ZMIANY WPROWADZONE NA
BUDOWIE SĄ ZMIANAMI
NIEISTOTNYMI Z PUNKTU
WIDZENIA PRAWA
BUDOWLANEGO

Kraków, dnia 10.07.2024
Zgodność projektu z wymaganiami
ochrony przeciwpożarowej
stwierdzam

Opis:		LUL. WIELOPOLE 18B		31-072 KRAKÓW	NIP: 6762574406	E-MAIL: ARP.BILROD@GMAIL.COM	Strona: 1	
Rozbudowa budynku S-1 o zachodnie i wschodnie skrzydło w ramach inwestycji pn. "Rozbudowa i rozbudowa budynku S-1" zlokaliz. w 19447 chr. 12 Krowczyca, ul. W. Reymonta 13a, Kraków		FUNKCJA:		NAZWIŚKO	NR UPRAW.	SPECIALNOŚĆ	Projekt: 	
		Projektant generalny		mgr inż. arch. M. MANECKI	MPOIA/036/2019	Architektura	PROJEKT BUDOWLANY ZAMIENNY	
Inwestor: Akademia Górniczo-Hutnicza im. Stanisława Staszica w Krakowie Al. Mickiewicza 30, 30-059 Kraków		Współpraca projektowa		mgr inż. arch. D. LESZCZYŃSKI	MPOIA/040/2019	Architektura	Treść rysunku: SKRZYDŁO ZACHODNIE RZUT PIWNIC	
Data: CZERWIEC 2021		Sprawdzający		mgr inż. arch. M. SLEBODA	MPOIA/019/2003	Architektura	Skala:  1:100 Nr rysunku: Z1.

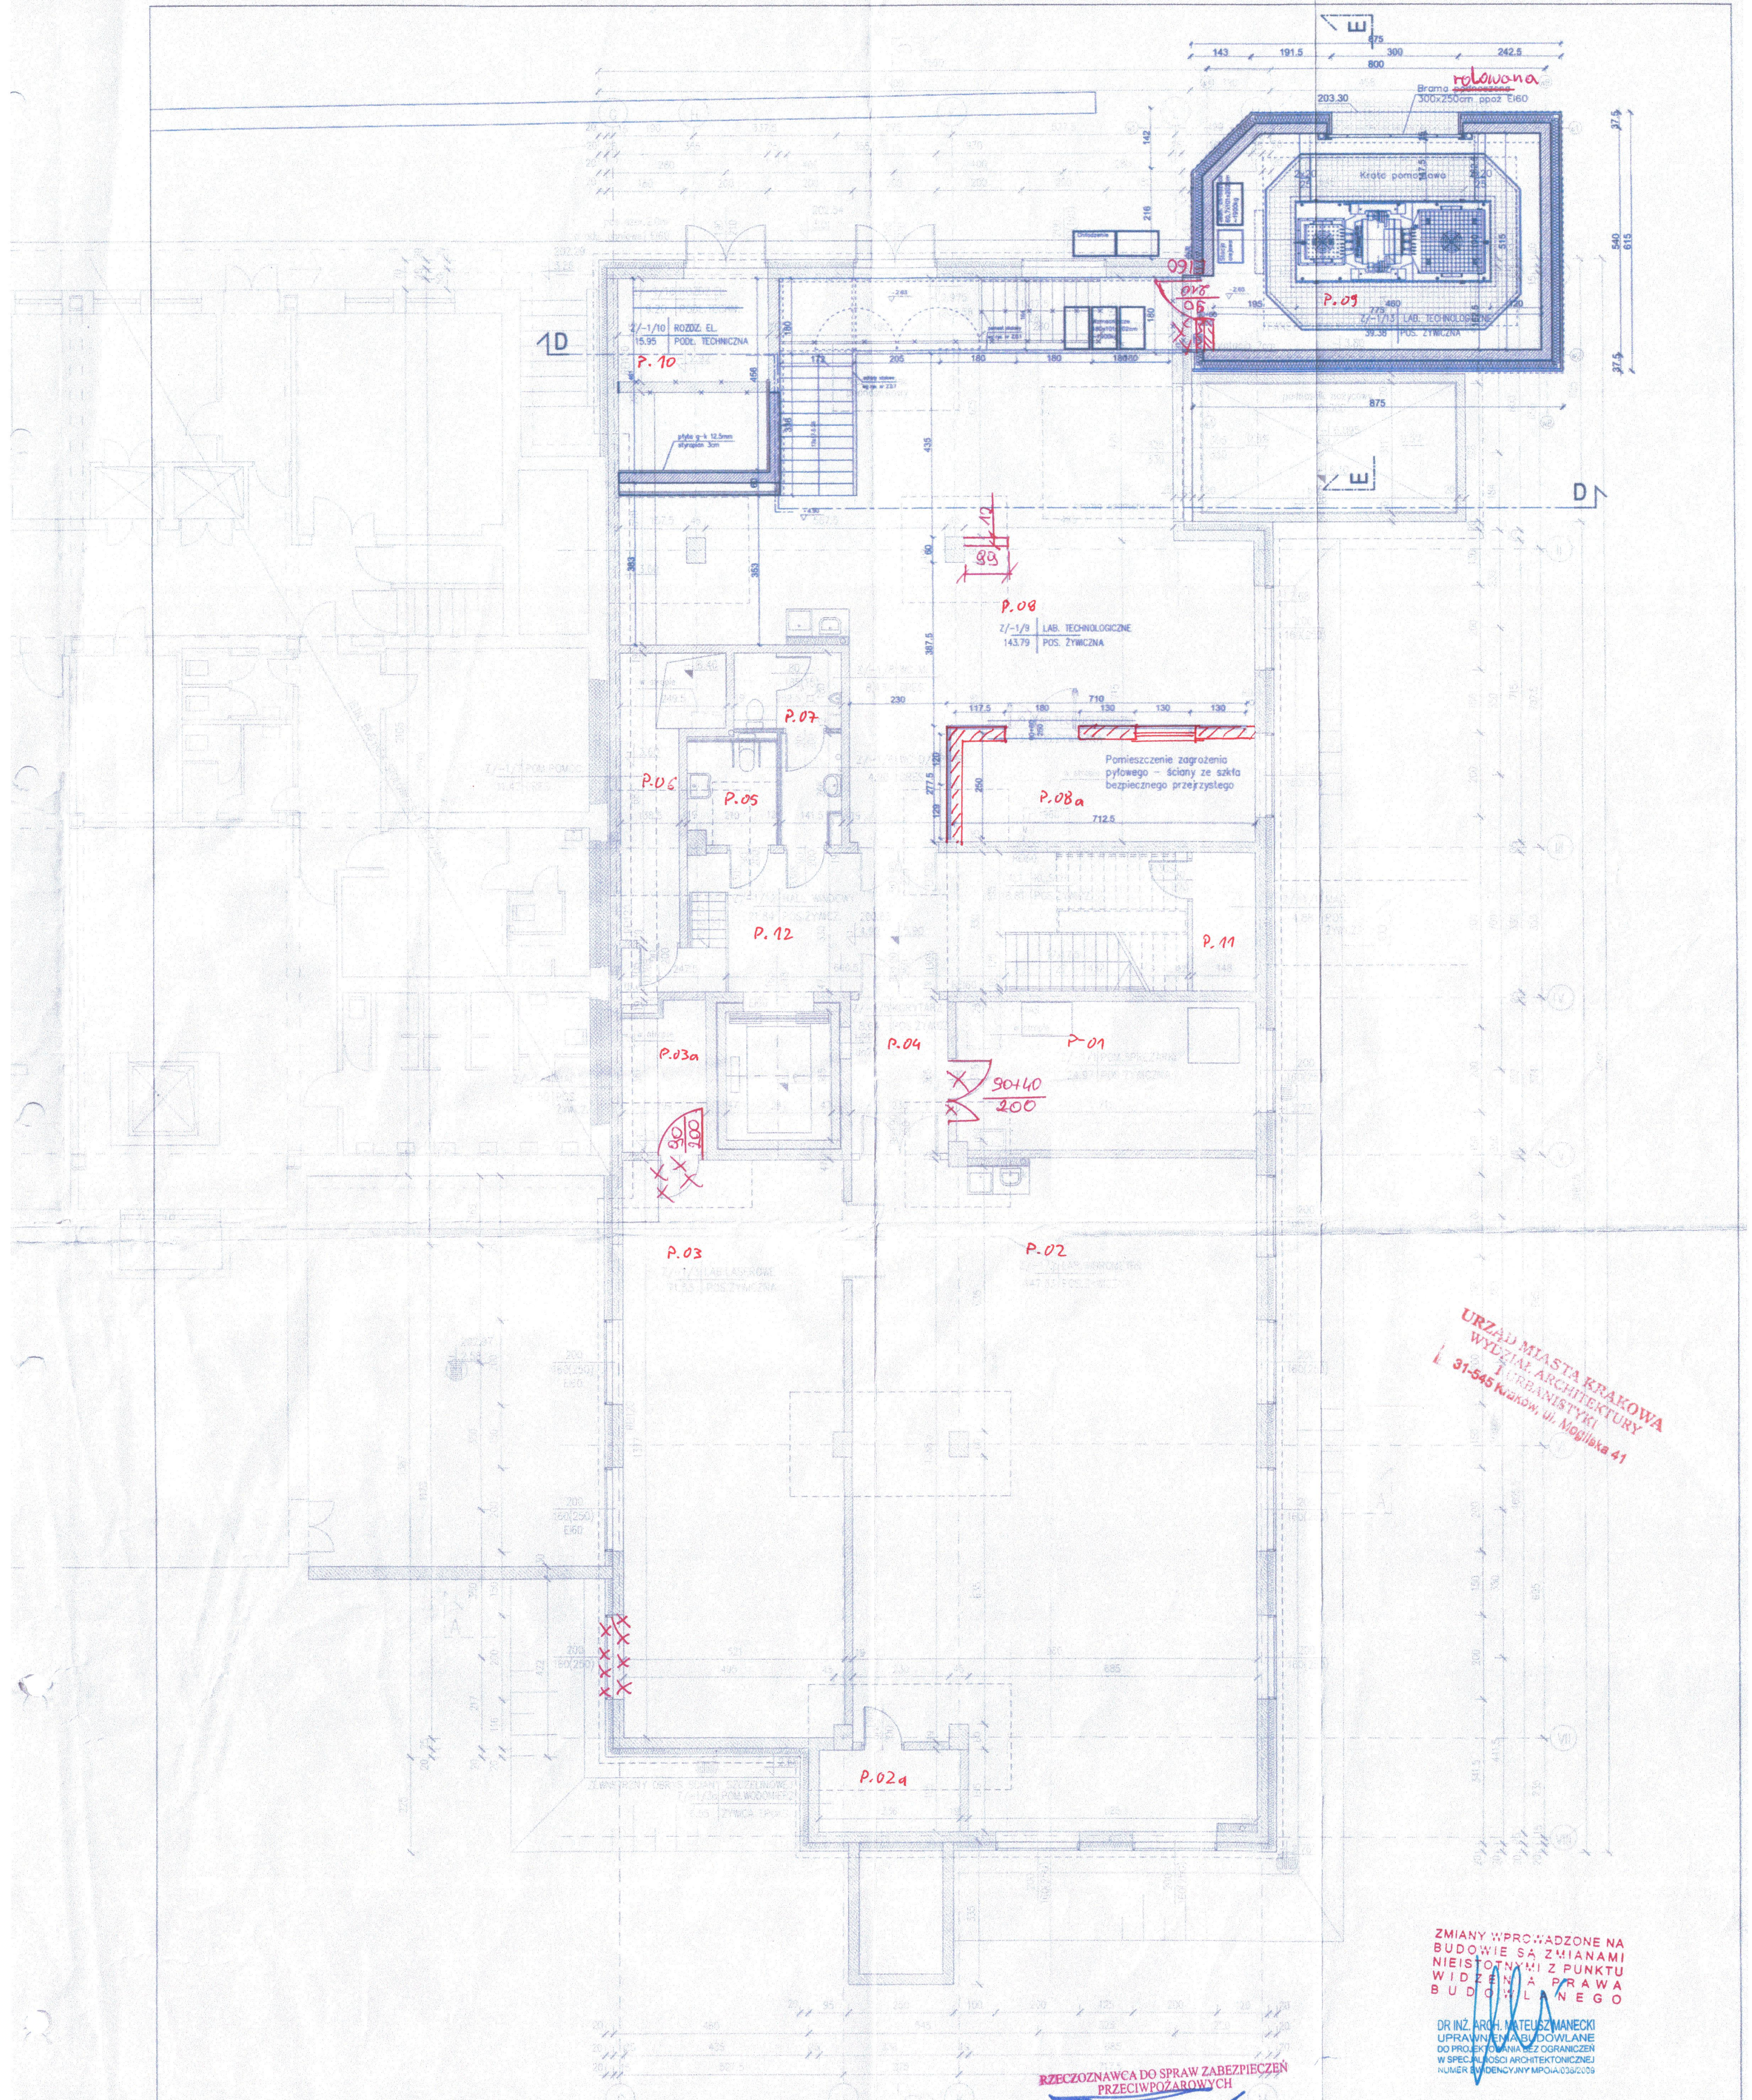
Z uwagami:

dotyczy zmian w ciłkach. 701
